**MODIFICACIÓN AL ESTUDIO DE IMPACTO AMBIENTAL  
CATEGORÍA II**

**Proyecto “La Valdeza Etapa 6”**

<p><b>Datos generales de la empresa promotora:</b></p>	<p>Nombre: Promotora La Valdeza S.A.          Representante Legal: Juan Guillermo Bustamante Bedoya.          Persona de contacto: Ing. Juan Bustamante Bedoya.          Teléfono: 310-0866          e-mail: <a href="mailto:jbustamante@grupoti.com">jbustamante@grupoti.com</a>          Página Web: <a href="http://www.lavaldeza.com">www.lavaldeza.com</a></p>
<p><b>Empresa consultora:</b></p>	<p>ITS Holding Services, S.A.  <u>Registro:</u> IRC-006-14  <u>Teléfono:</u> 221-2253  <u>Fax:</u> 221-2308</p>
<p><b>Dirección del proyecto:</b></p>	<p>Sector La Valdeza, Corregimiento de Playa Leona, Distrito de La Chorrera, Provincia de Panamá Oeste.</p>
<p><b>No. de Informe:</b></p>	<p>106-133-24-012-v0</p>
<p><b>Fecha:</b></p>	<p>Diciembre 2024.</p>

**URBANIZACION LA VALDEZA - ETAPA 6**  
**DISPOSICION FINAL DE SISTEMA SANITARIO**

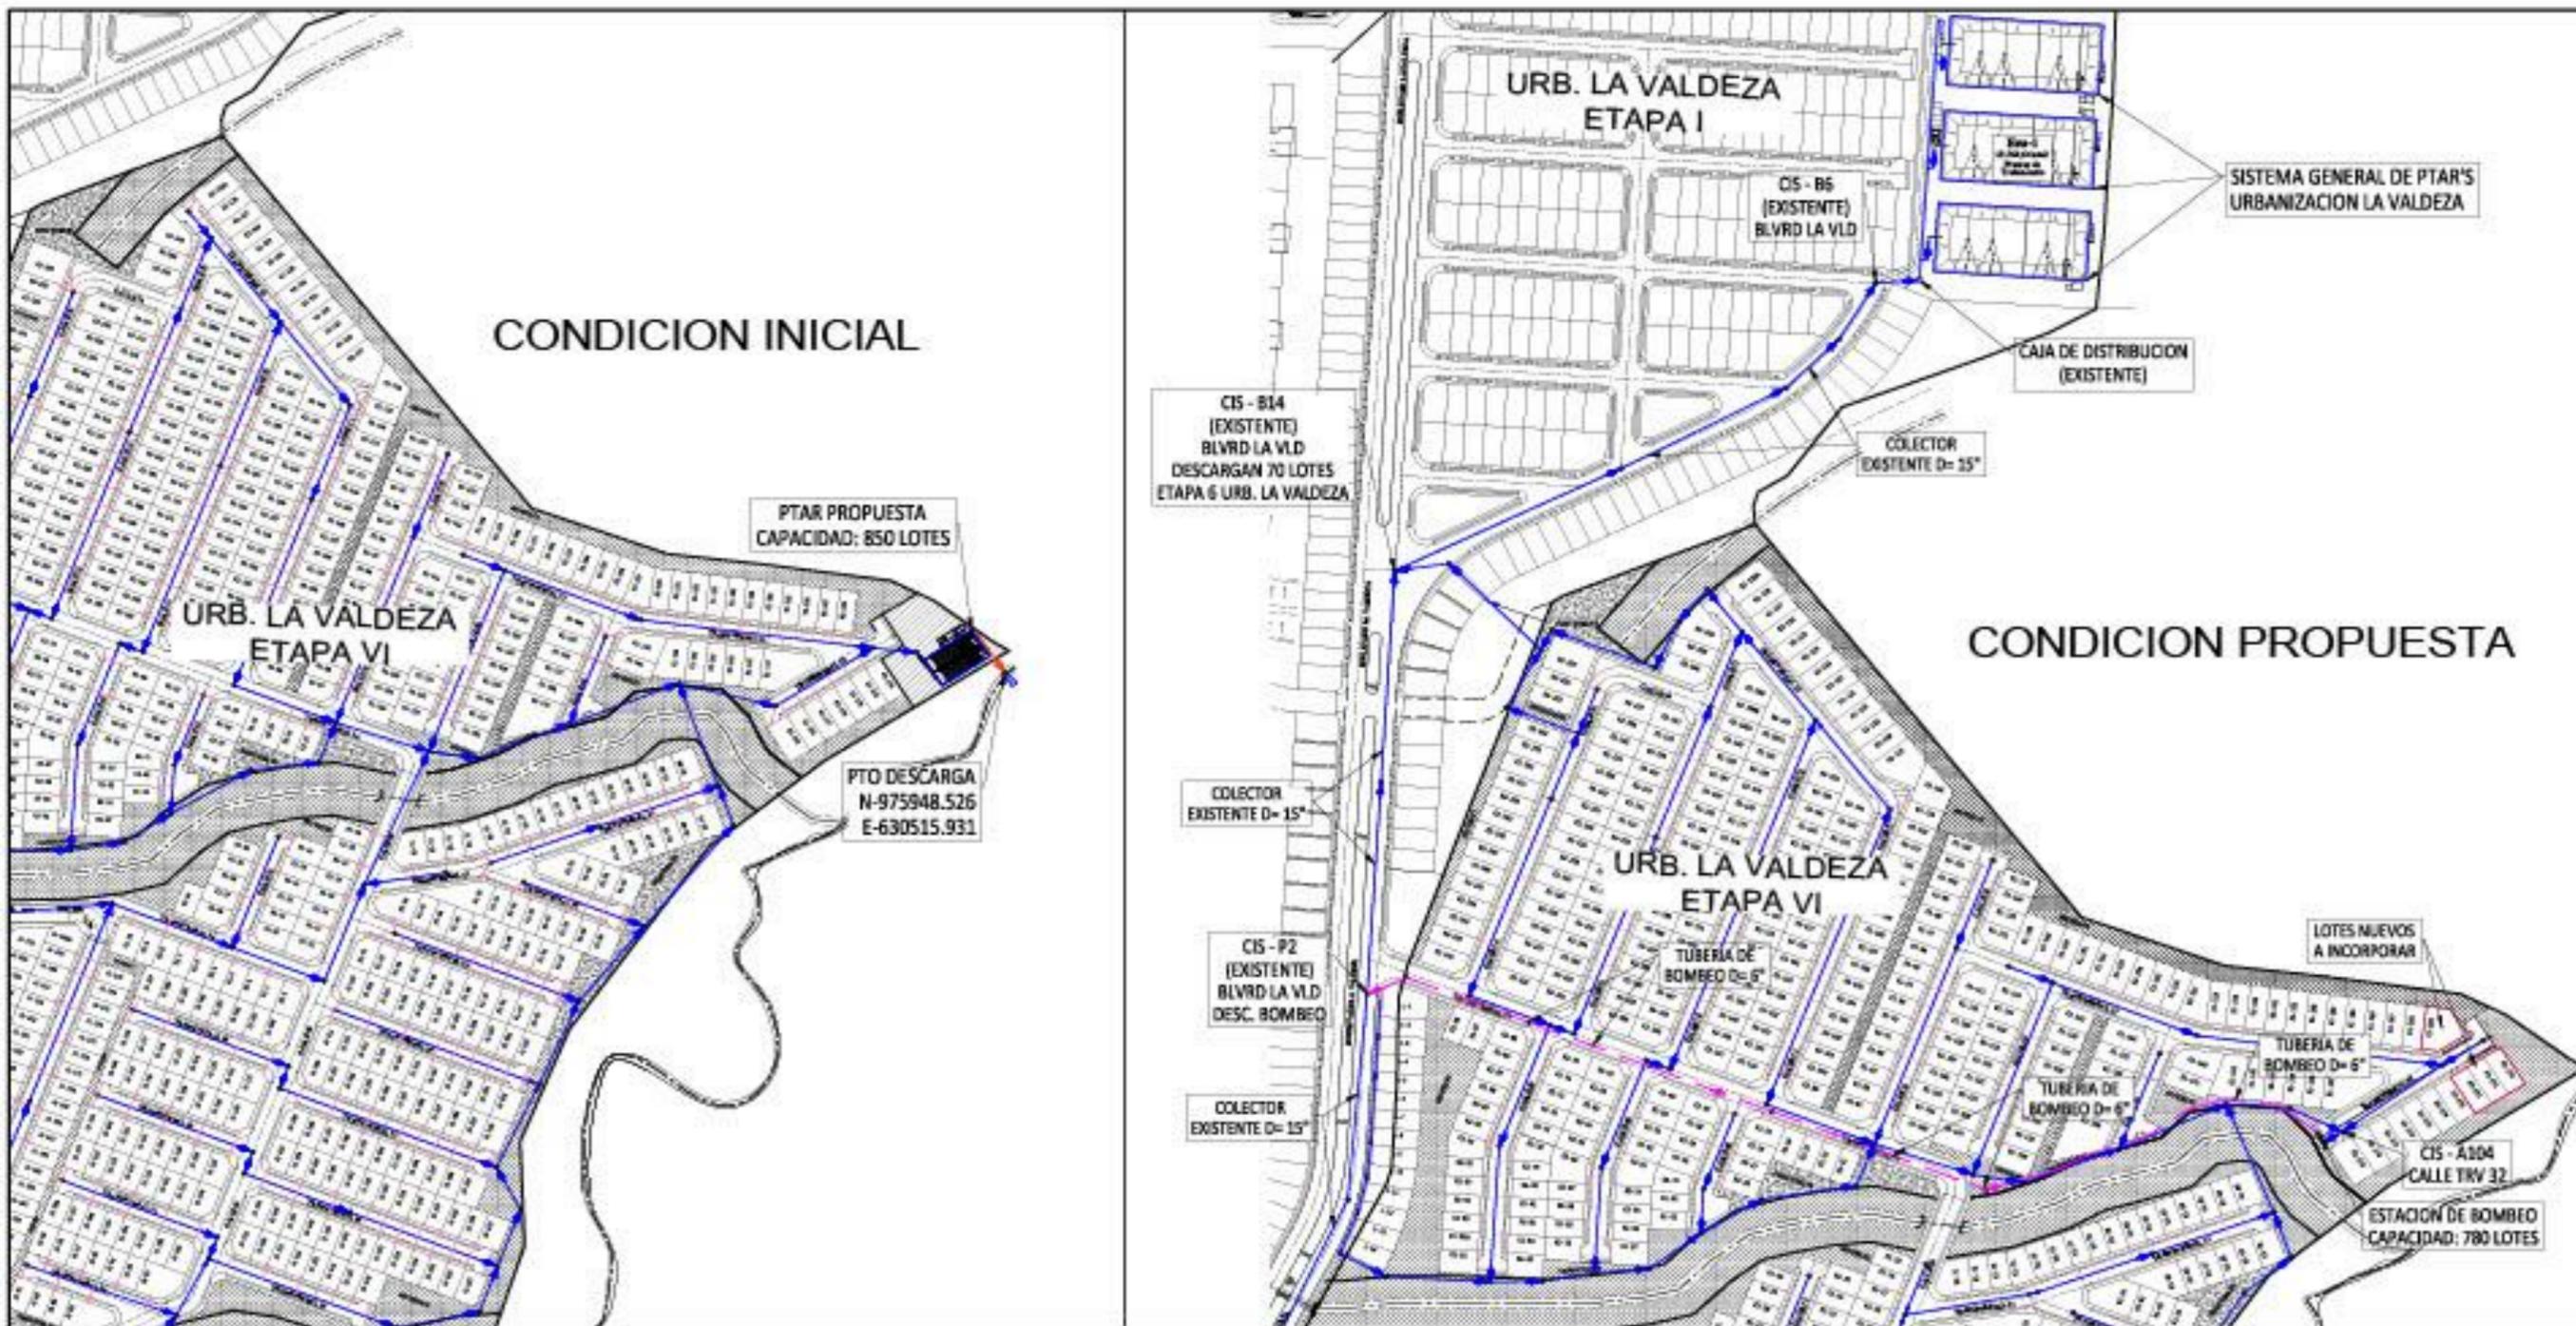
La Modificación objeto de la presente evaluación, consiste en Cambiar la propuesta del sistema de tratamiento de agua residual, para esto, se propone eliminar la construcción de la planta de tratamiento de aguas residuales (PTAR) contemplada para el proyecto y dirigir dichas aguas hacia la Tina No. 3 del sistema de la Planta de Tratamiento de Aguas Residuales ubicado en la etapa 1 o Proyecto La Valdeza (aprobado mediante Resolución No. IA-079-2013 de 3 de mayo de 2013), cabe señalar que la capacidad final de dicha tina será de 392,000 GPD (ver anexo 7), en su lugar se construirá un sistema de bombeo de aguas residuales.

Por otra parte, se propone una reestructuración interna para aumentar el número de lotes aprobados sin modificar el área total aprobado del proyecto y aumentar el área restante al PND-6, la cual que corresponde al área verde del proyecto.

En el anexo 9 se presenta el plano con la Modificación propuesta a realizar.
